**RROP 2008**

## 1. Änderung

Beurteilung von  
Potenzialflächen

**Gebiet: Ahlum 01**

**Schutzzonen  
(Nahrungshabitat)  
für den Rotmilan  
um den Vilgensee**

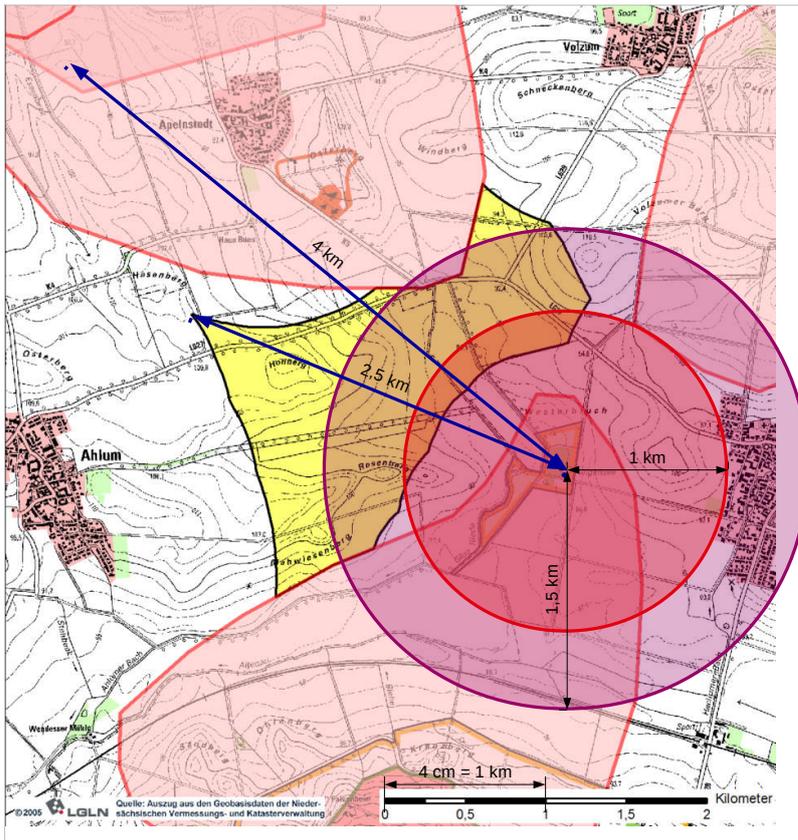
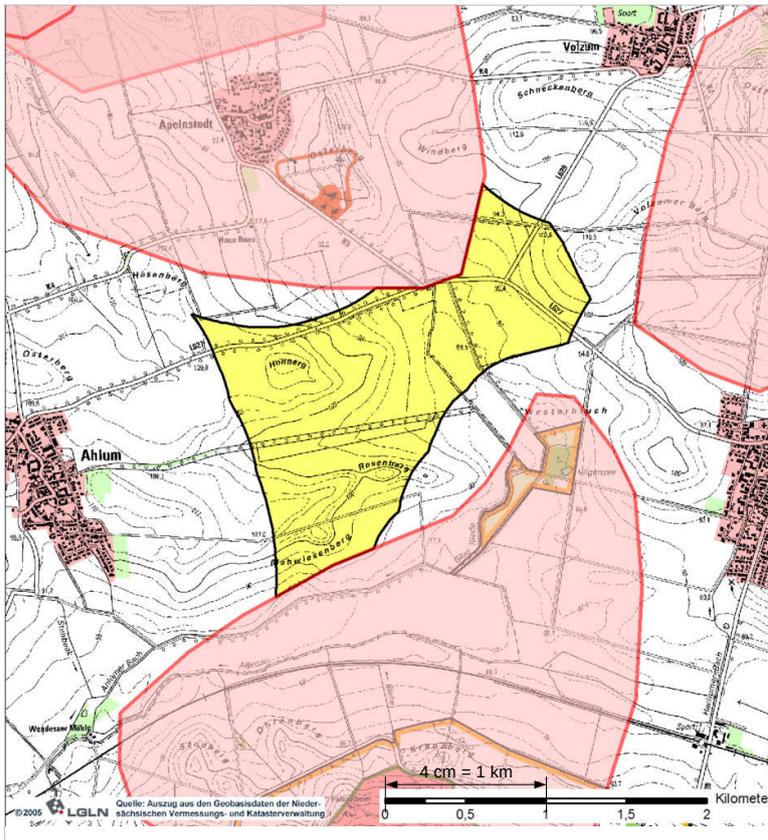
Der RGB stellt in Abrede, dass der Vilgensee ein Brutstandort für den Rotmilan (auch bekannt als „Gabelweihe“, lat. *Milvus Milvus*) ist.

Weil vor 2014 bereits Rotmilane am Vilgensee gesichtet und gemeldet wurden, der RGB Ahlum 01 aber nicht hat kartieren lassen, wurde das in 2014 nachgeholt. Ergebnis: Zu dem Zeitpunkt kein Rotmilan vorhanden.

Für die Jahre 2013, 2015, 2016 und 2017 wurden dem RGB aber Belege dafür vorgelegt, dass Rotmilane am Vilgensee nisten.

Dennoch lehnt der RGB es ab, den erforderlichen Schutz für diese bedrohten und auf der Roten Liste stehenden Vögel zu gewährleisten.

Die größte Entfernung  
zwischen Vilgensee  
und der Grenze des  
Vorranggebietes  
beträgt 2,5 km

→ Für jeden  
beantragten WKA-  
Standort ist eine  
Prüfung nötig

➔ **AHLUM 01 als  
Vorranggebiet  
nicht geeignet**

### **Platzbedarf einer WKA**

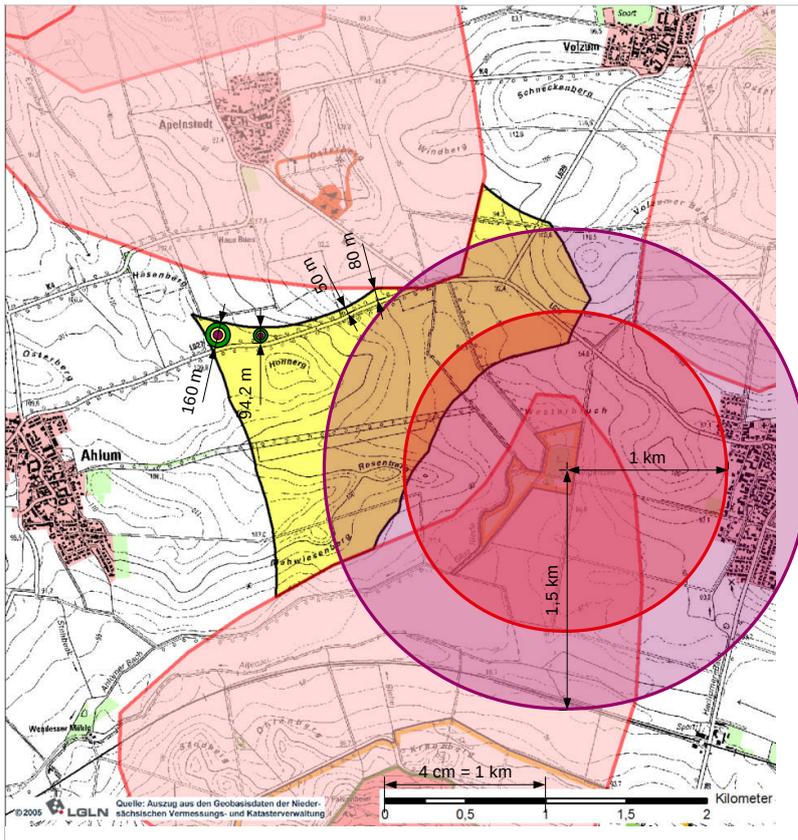
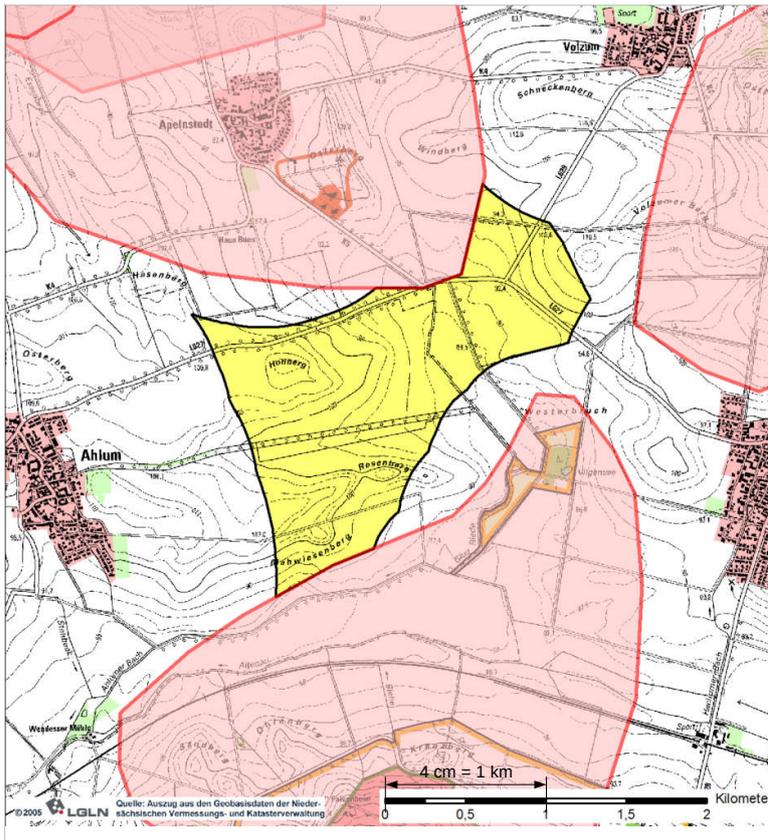
Eine unterschiedlich bewertete Fläche ist jene nördlich der L627.

In der 1. Offenlage wurde sie als ungeeignet klassifiziert. In der 2. Offenlage soll sie nun wieder zumindest für kleinere WKA, als die vom RGB benannten Musteranlagen, geeignet sein.

Nachfolgend wird deutlich, dass die Fläche eher nicht geeignet ist.

Unter Beachtung der notwendigen Grenzabstände nach dem Nds. Windenergieerlass sind für die RGB Musteranlage 131 m bei „0,5H“ bzw. 89 m Abstand bei „0,25H“ einzuhalten, was einem Umkreis mit 262 m bzw. 178 m Durchmesser entspricht.

– Das ist an keiner Stelle nördlich der L627 möglich

Dort ist Platz für Flächen mit Durchmesser von 160 m bis 94,2 m vorhanden.

Passende WKA wären solche mit Rotordurchmessern  $D = 44$  m und Nabenhöhen  $H_N = 45$  m bis zu  $D = 88$  m und  $H_N = 78$  m bzw.  $D = 82$  m und  $H_N = 90$  m.

– Die Fläche nördlich der L627 steht für die Nutzung durch WKA nicht zur Verfügung

Unter Beachtung der Abstandsregeln des Nds. Windenergieerlasses können die vom RGB gewählten Musteranlagen dort nicht hingestellt werden.

### **Schattenwurf der Musteranlage**

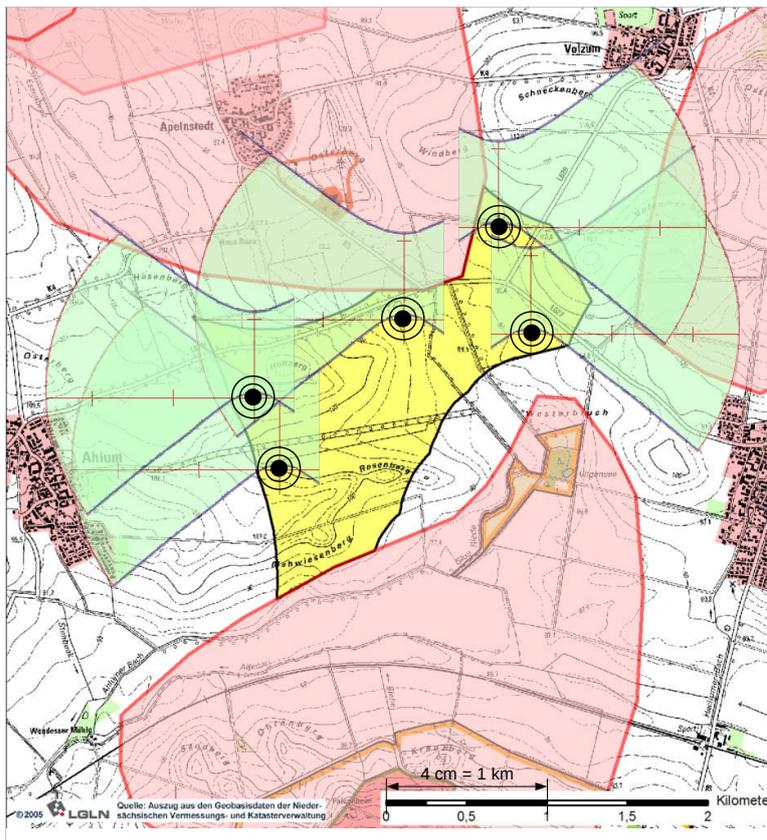
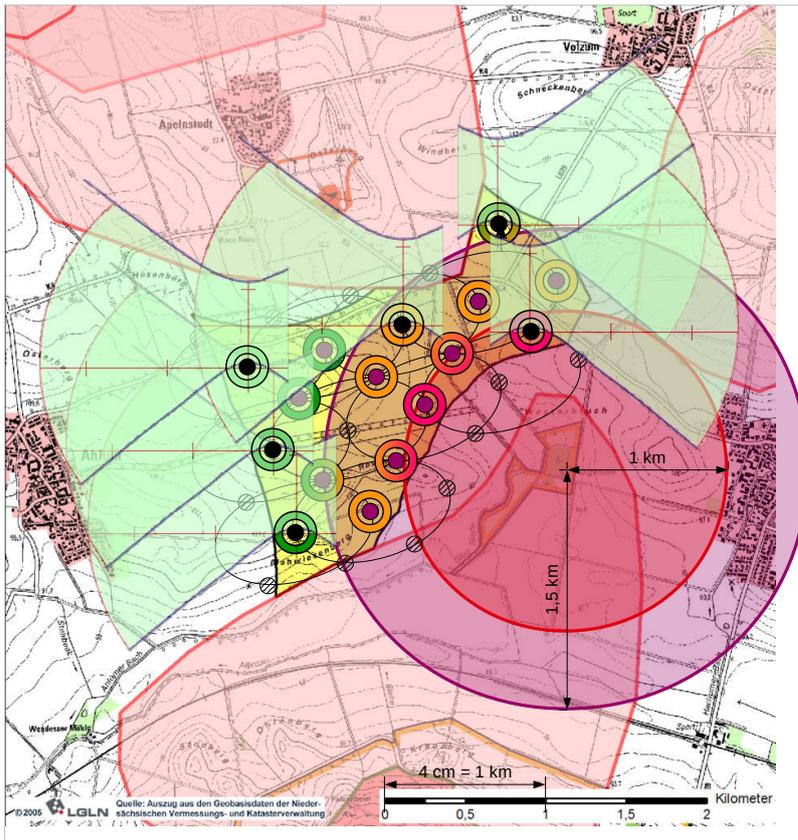
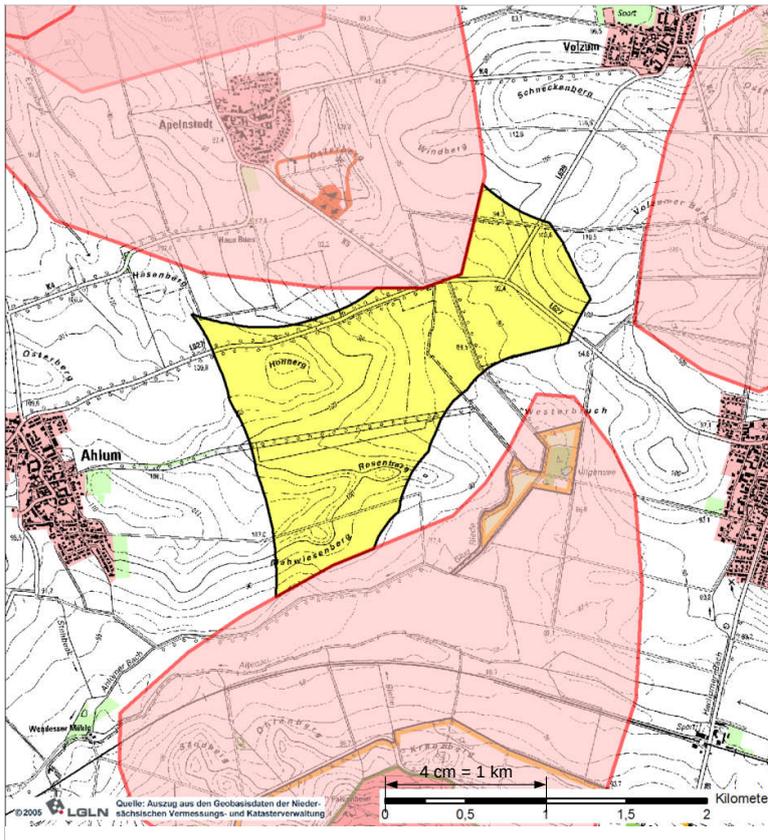
Der RGB betrachtet jedoch nur den Schatten des Mastes und erwähnt den Rotorschatten nicht.

Bereits bei der Mast-Betrachtung werden aktuelle Erkenntnisse nicht berücksichtigt.

Nach Aussage des RGB ist für Anlagen ab 140 m Höhe nach 1.300 m kein Schatten mehr wahrnehmbar. Das Bayerische Landesamt für Umwelt geht von bis zu 1.400 m aus.

Ausgehend von den Grenzen des Gebietes könnten Teile der umliegenden Orte bei entsprechenden Sonnenständen - entgegen der Aussage des RGB - sehr wohl beschattet werden.

Werden die Beschattungsdiagramme über mögliche WKA Standorte auf den 5D/3D-Ellipsen gelegt, ist leicht zu sehen, dass Ahlum definitiv betroffen sein wird. Apelnstedt, Volzum und Dettum hingegen werden gar nicht oder nur kaum betroffen sein.

Wenn für WKA höher als 140 m die Schattenwurf-grenze tatsächlich bei 1.400 m liegt, wie vom Bayerischen Landesamt für Umwelt ermittelt, dann sind alle Orte betroffen.

Werden die Beschattungsdiagramme mit der 5D/3D-Regel synchronisiert, wird deutlich, dass zumindest Teile Ahlums vom Schattenwurf betroffen sein werden, auch wenn der RGB dieses bestreitet.

Würde der RGB sich nicht auf veraltete Dokumente stützen, sondern aktuelle Erkenntnisse berücksichtigen, dann wäre leicht zu erkennen, dass alle umliegenden Orte betroffen sein werden.

### Interimsverfahren der LAI

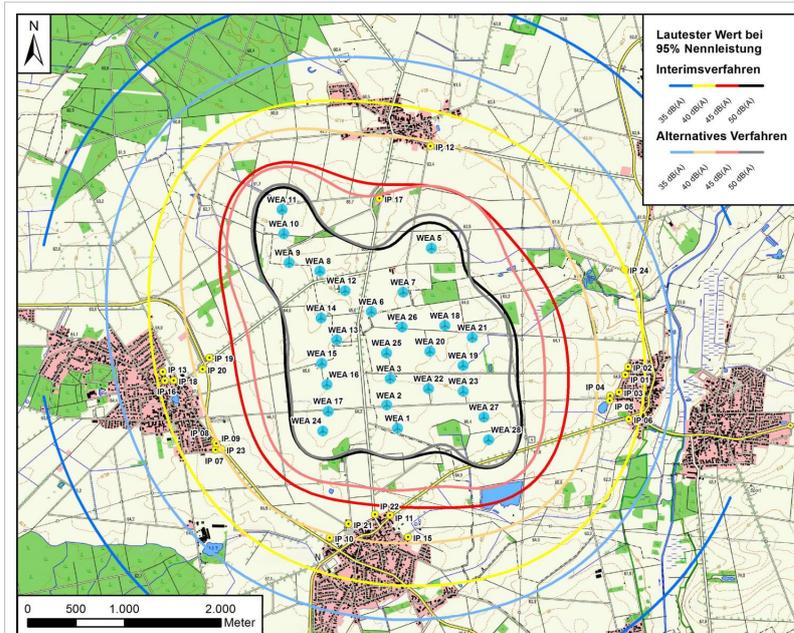
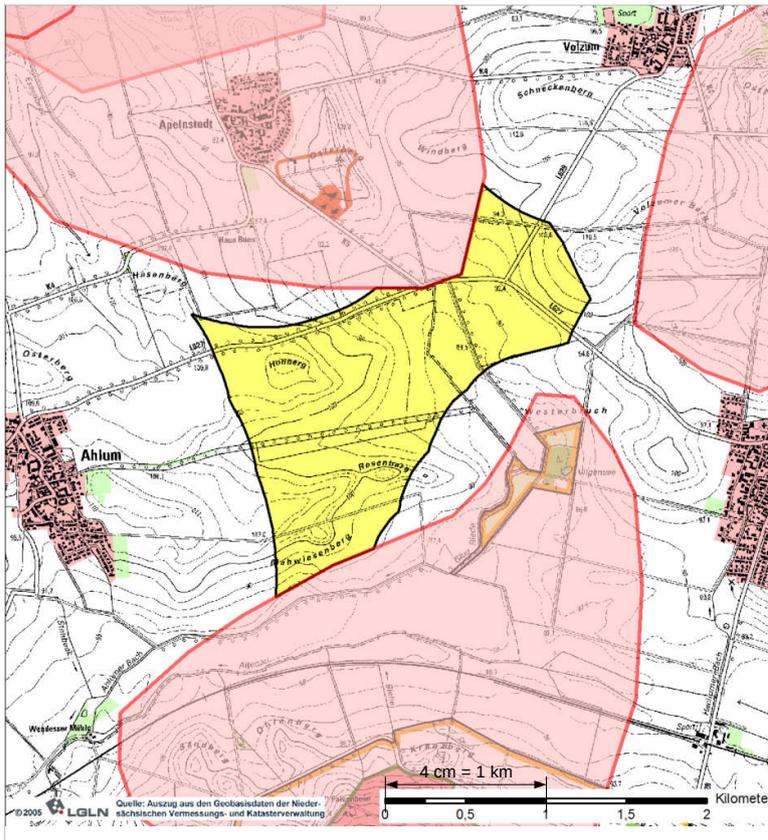
Der RGB sagt, dass eine Aussage zu den Schallimmissionen erst mit Kenntnis einer konkreten WKA möglich sei, und somit für Ahlum 01 in der Verantwortung des LK WF liege.

Gleichwohl sieht der RGB einen Abstand von 1.000m zur Bebauung vor.

Dass diese Abstände auf veralteten Erkenntnissen beruhen und für moderne, größere WKA nicht ausreichend sind, wurde auch gegenüber dem RGB ausgiebig thematisiert.

Selbst wenn der Verweis des RGB auf den LK WF als Genehmigungsbehörde an dieser Stelle zutreffend sein mag, so sollte der vom RGB vorgesehene Vorsorgeabstand sich dennoch nicht am Wissensstand von vor 10 Jahren orientieren. Zu der Zeit waren die WKA noch deutlich kleiner als 100 m. Heute geht es um Anlagen von 200 m Höhe und mehr.

1.000 m Abstände zur Bebauung werden schon allein aus diesem Grund nicht ausreichend sein.

Im Praxisbeispiel des TÜV Nord vergrößern sich die erforderlichen Abstände bei den Grenzwerten für 40 dB(A) um ca. 250 m bis 500 m, und für 35 dB(A) um ca. 750 m bis 1.000 m.

## Richtfunk

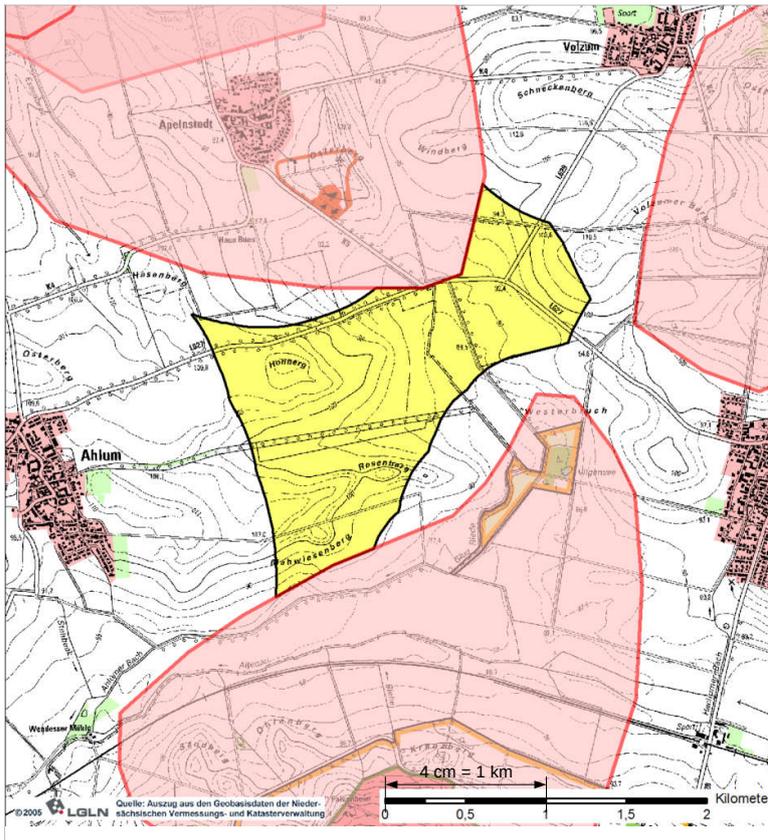
Ahlum 01 wird von mehr als 10 Richtfunkstrecken durchkreuzt.

Zwei dieser Strecken sind im FNP der Samtgemeinde Sickinge zusammen mit ihren erforderlichen Abständen ausgewiesen.

Für den RGB scheint das jedoch ohne Belang zu sein.

Bemerkenswert ist allerdings, dass andere Gebiete vom RGB sehr wohl wegen vorhandener Richtfunkstrecken als ungeeignet eingestuft wurden.

**Hat der RGB bei seinen Entscheidungen unterschiedliche Maßstäbe angelegt ?**
